市道上郷5号線の整備について

地区からの御質問への回答と 今後の対応方針

リニア関連事業に関する北条地区説明会

令和5年7月26日(水)18:30～ 於:北条振興センター

変更計画

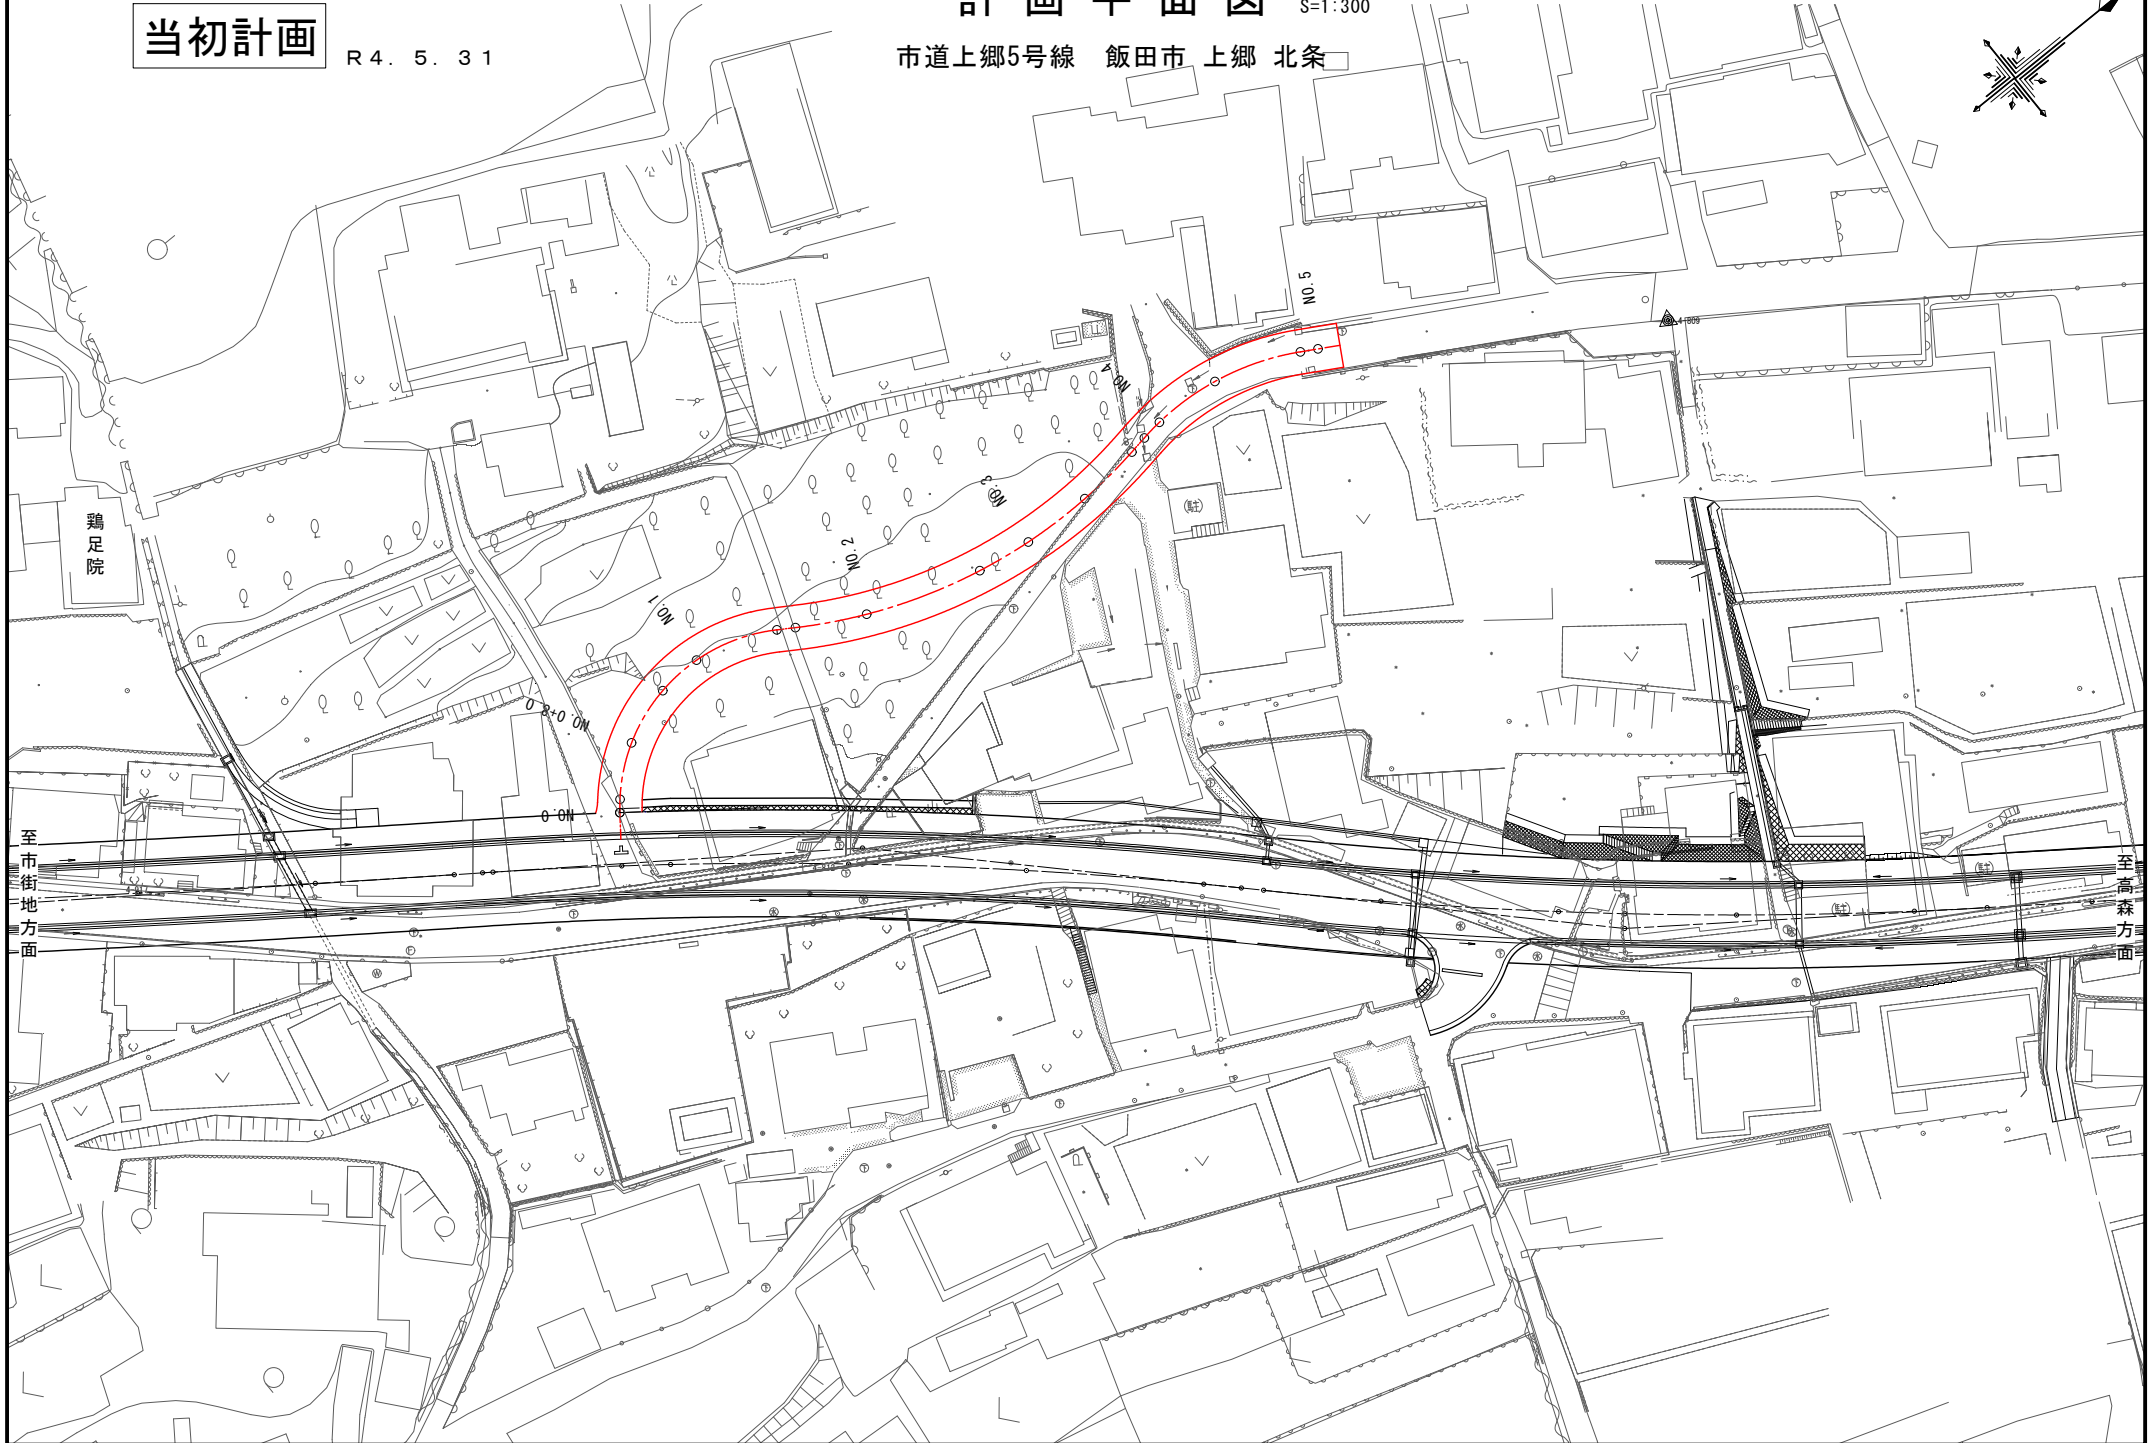
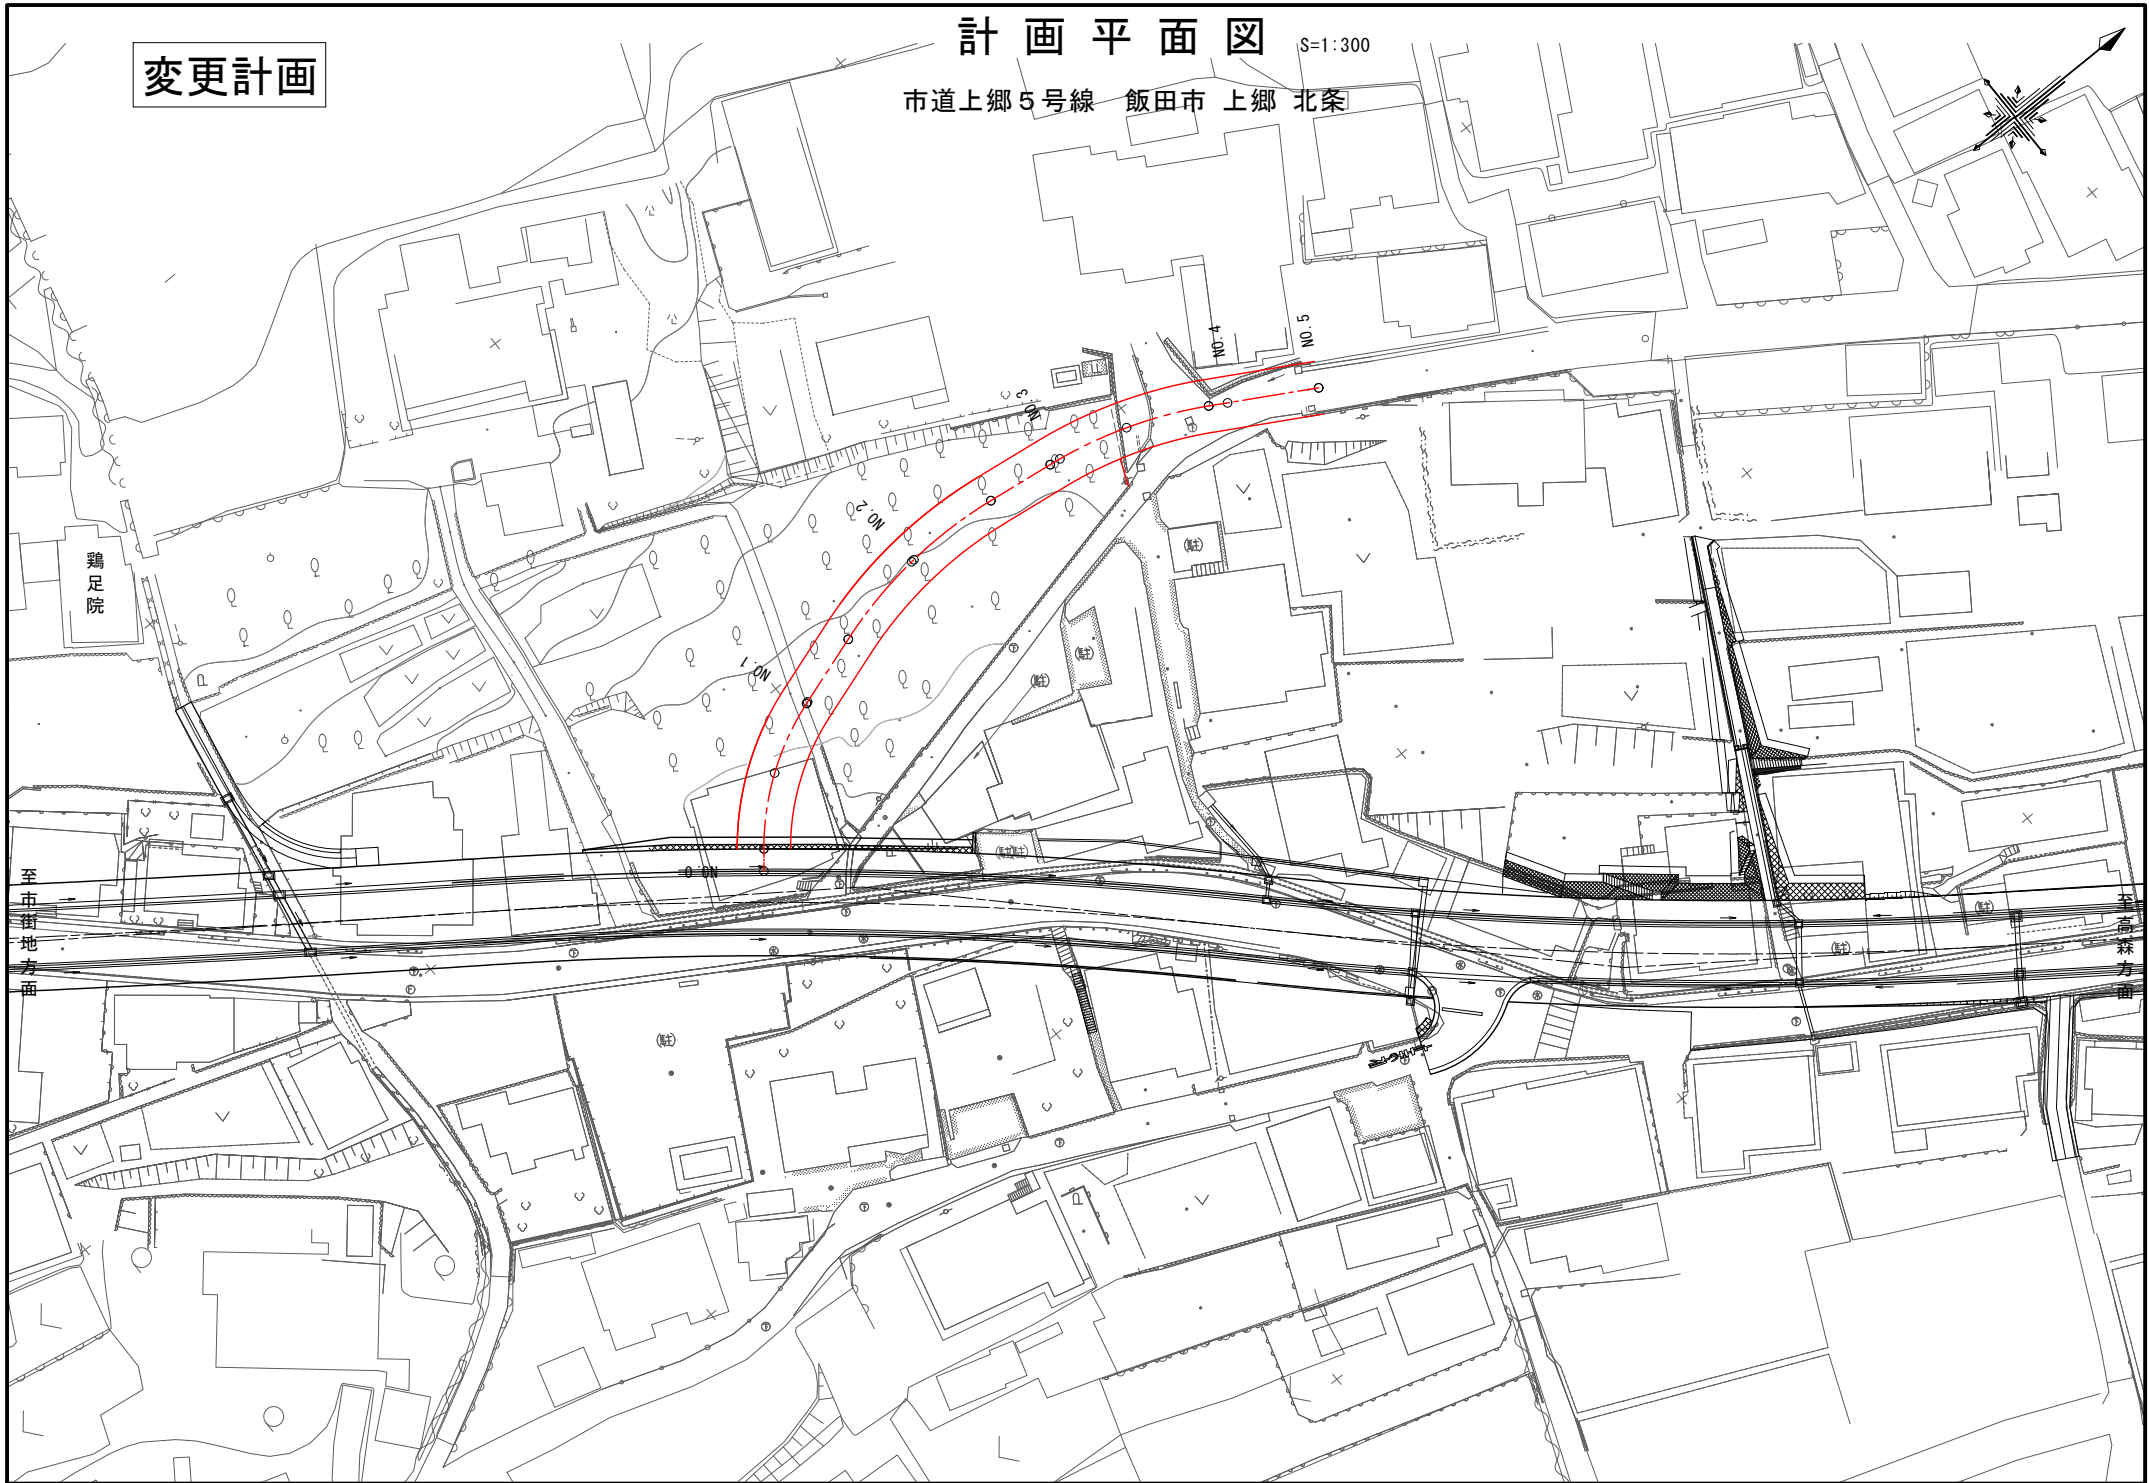
- ・ 関係者協議により市道整備後における沿道の土地利用等を踏まえ計画を再検討。
- ・ 令和5年3月 地権者、沿道関係者全員から変更計画について同意を得ました。【変更計画】

- ・ 整備区間は西側の改良済み箇所と県道までの延長約90mとなります。
- ・ 道路勾配は8%程度を想定しています。
- ・ 現在の5号線は隣接する住宅の出入り等に利用され、上下水道管も埋設されているため市道として残します。
- ・ 県道との合流部は階段と車止めを設置し自動車等の通行を制限しますが、歩行者は歩いて県道を往来できる構造とします。
- ・ 自動車等と歩行者の通行を分離することにより歩行者の安全確保を図ります。
